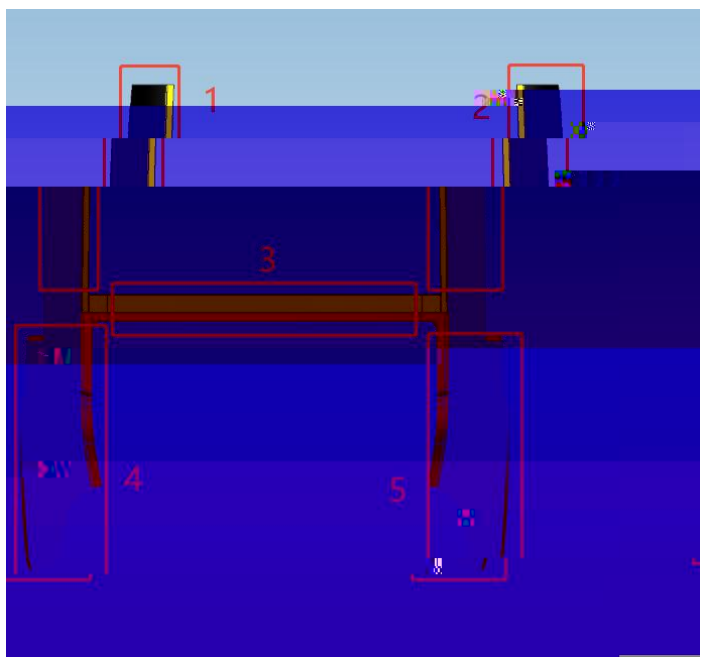
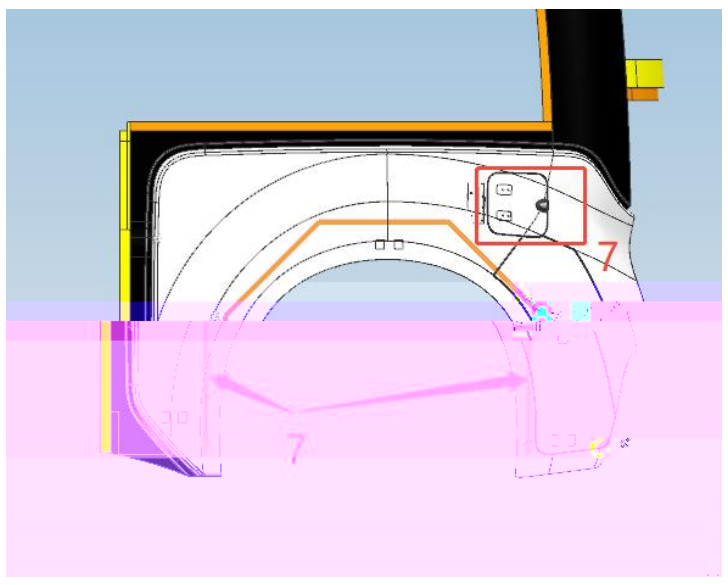
1 侧窗止口影响脱模可以考虑取消

1 侧窗止口若影响脱模可以考虑取消
